PROJEKT : Rekonstrukce - Domov se zvláštním režimem „MATYÁŠ“ v Nejdku, příspěvková organizace

Aktualizace Technické studie a architektonického řešení

29.2.2020

D.1.3.1.c) Půdorys objektu A1 – původní a nový

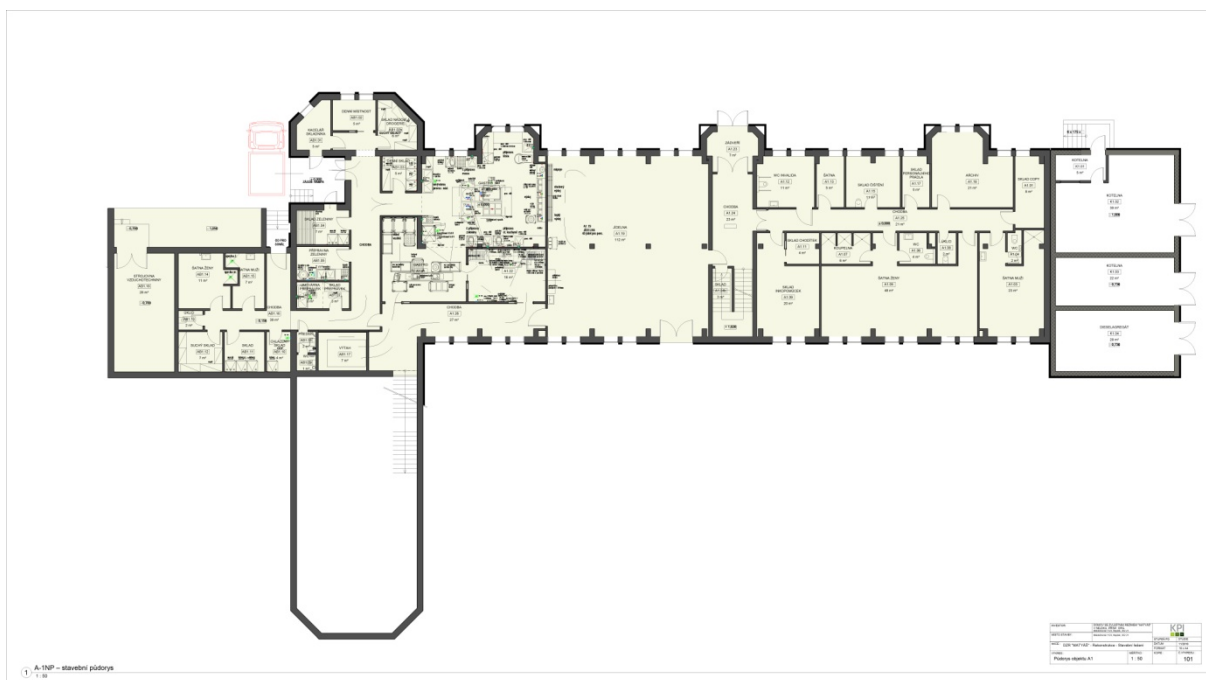
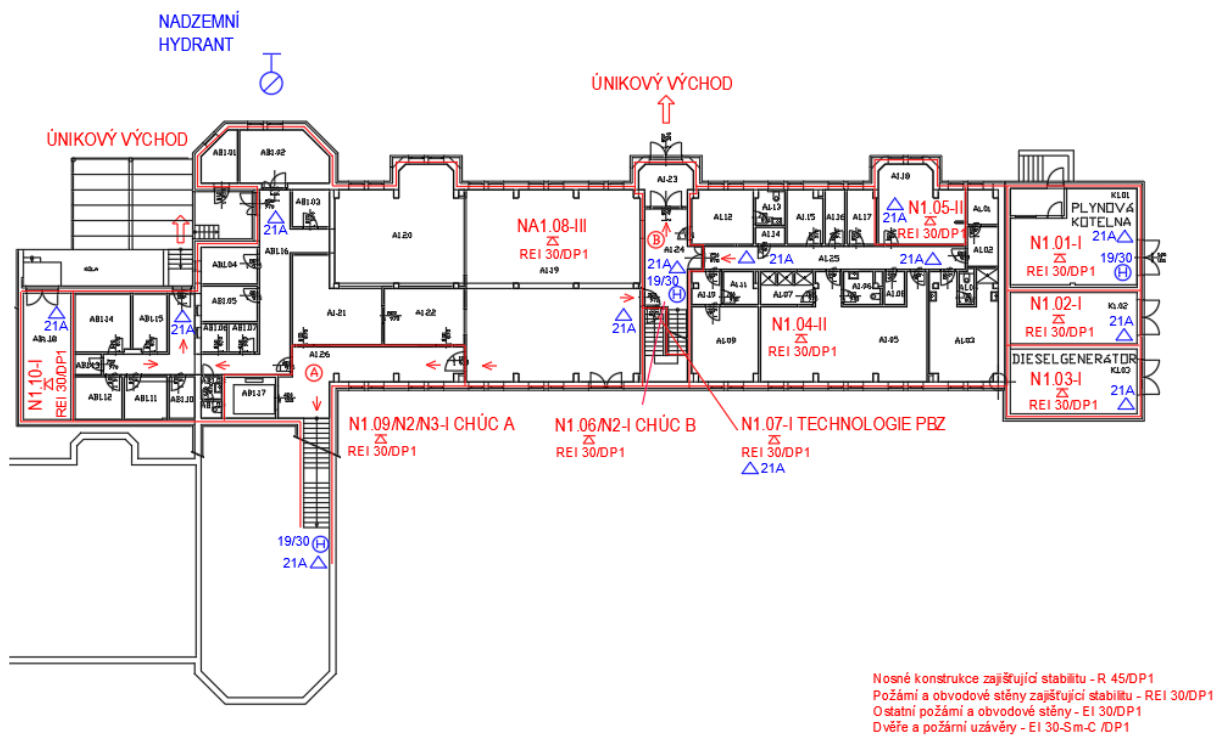
Z níže uvedených schémat je zřejmé, že v rámci DPS nedochází k dispozičním změnám. Požadavky na konstrukce uvedené v DSP jsou platné.

D.1.3.1.d) Půdorys objektu A2 – původní a nový

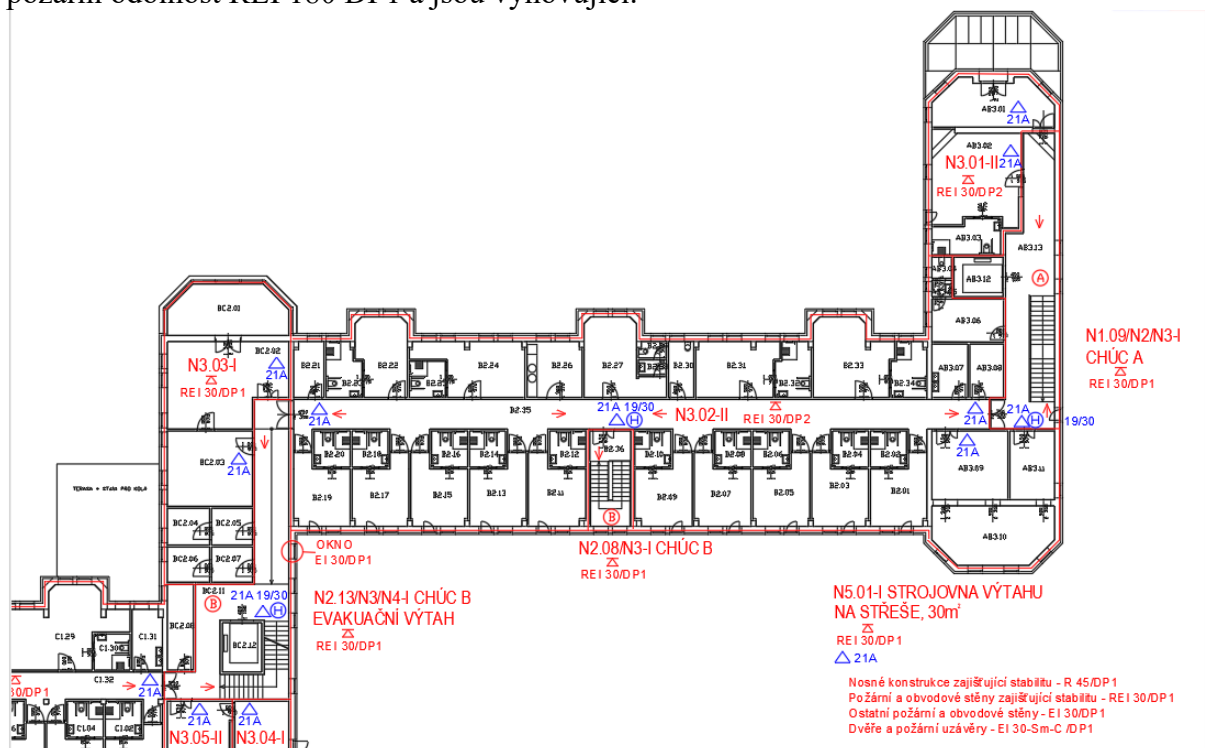
Z níže uvedených schémat je zřejmé, že v rámci DPS nedochází k dispozičním změnám. Požadavky na konstrukce uvedené v DSP jsou platné.

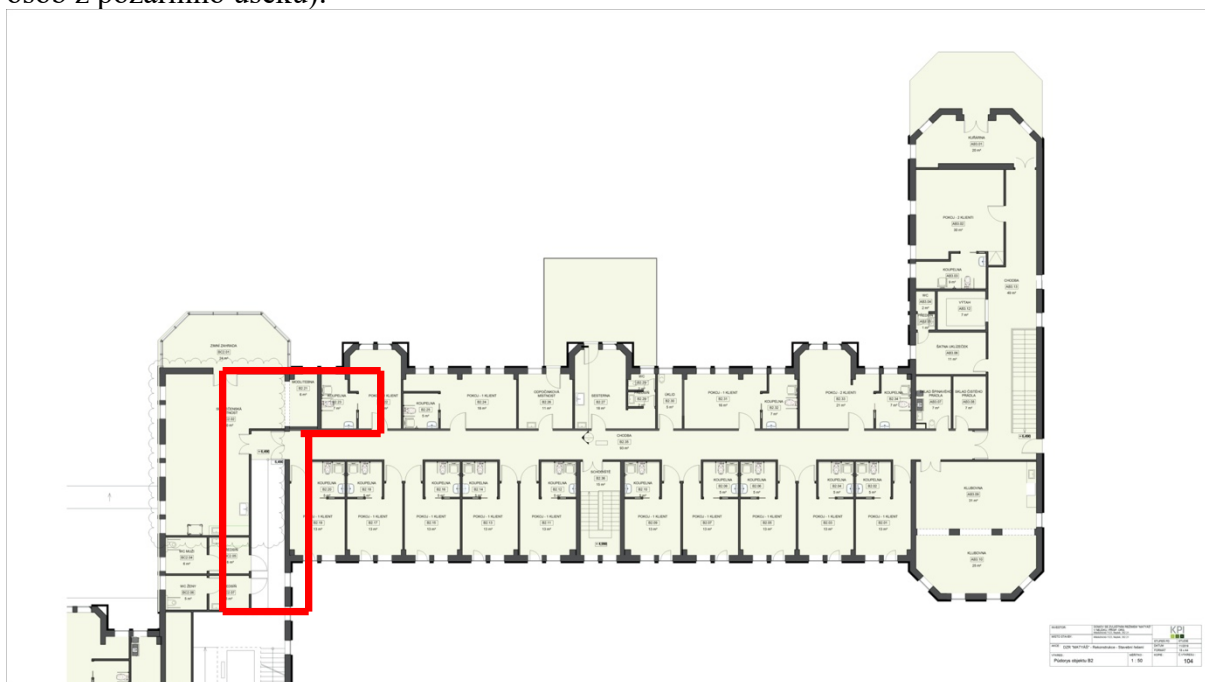
úseku N3.03 o modlitebnu nemá vliv na požární bezpečnost. Došlo ke zrušení jedné požární dveře do chodby B2.35. Stěny oddělující tento požární úsek jsou zděné tl. min. 200 mm vykazující požární odolnost REI 180 DP1 a jsou vyhovující.

Nová hranice požárního úseku N3.03-I (otočení dveří z místností toalet má pozitivní vliv na únik osob z požárního úseku):

D.1.3.1.g) Půdorys objektu C1 – původní a nový

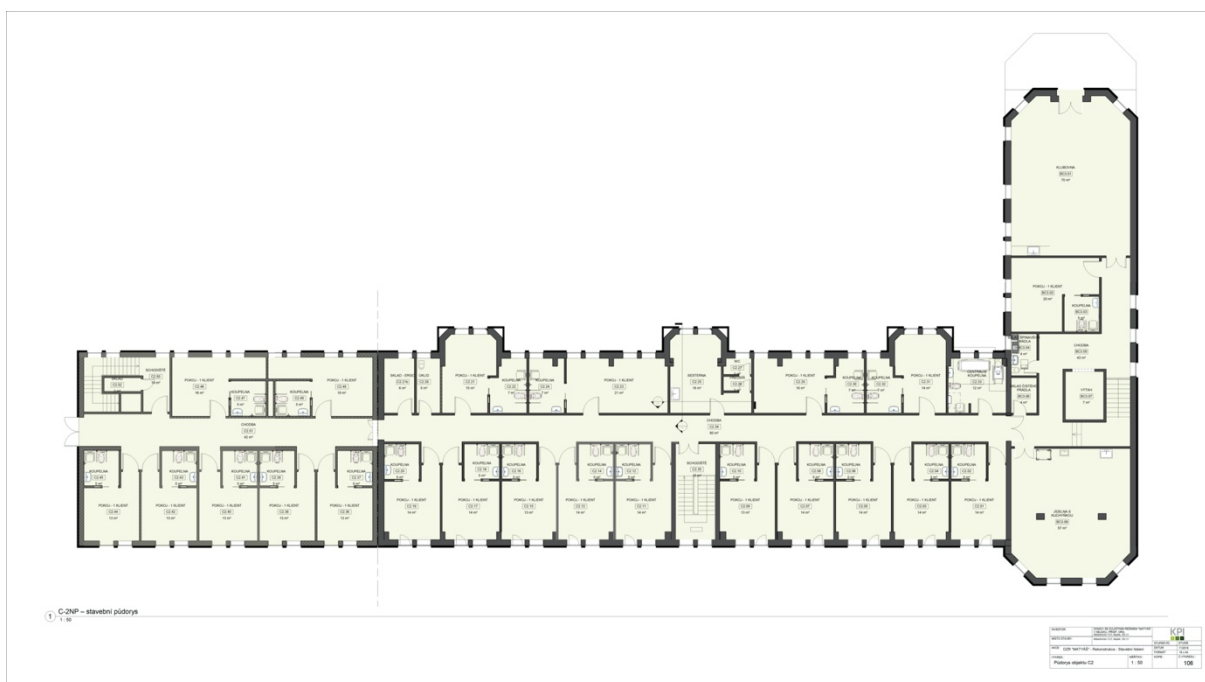
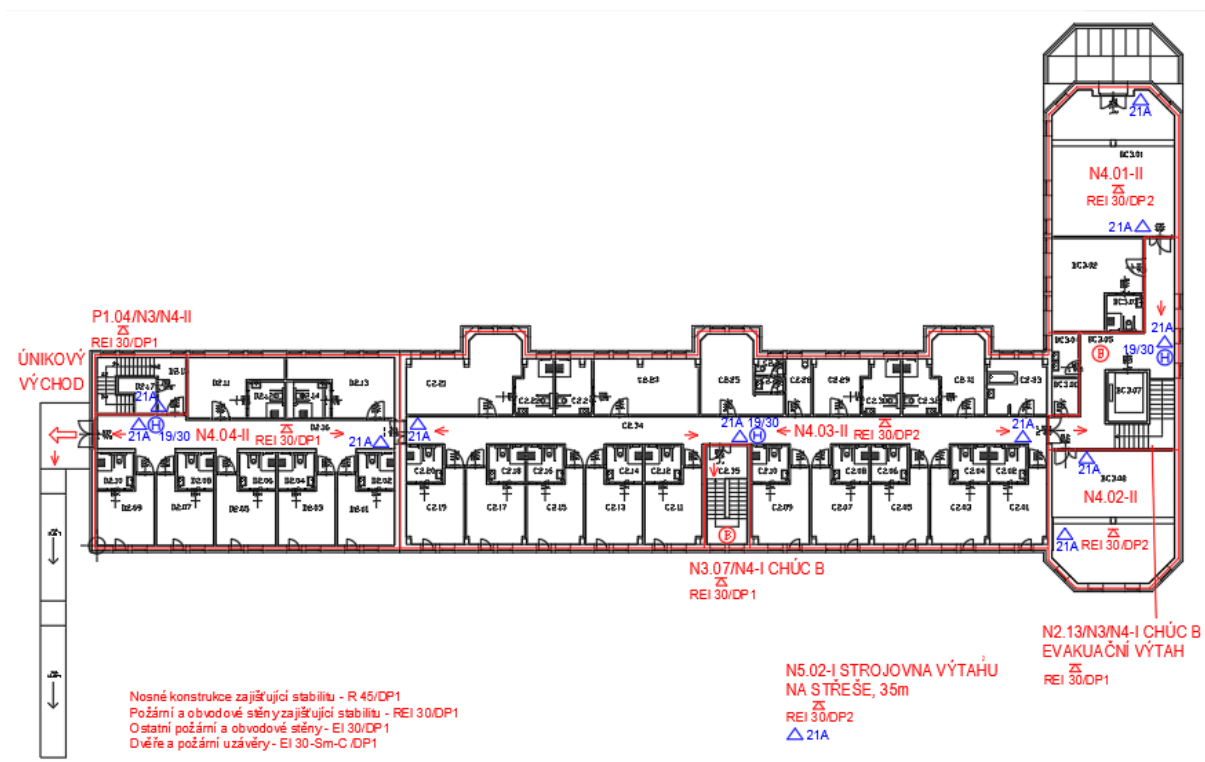
Z níže uvedených schémat je zřejmé, že v rámci DPS nedochází k dispozičním změnám. Požadavky na konstrukce uvedené v DSP jsou platné, pouze byly v rámci požárního úseku vloženy jedny dveře v chodbě před tělocvičnou – bez vlivu na PO.
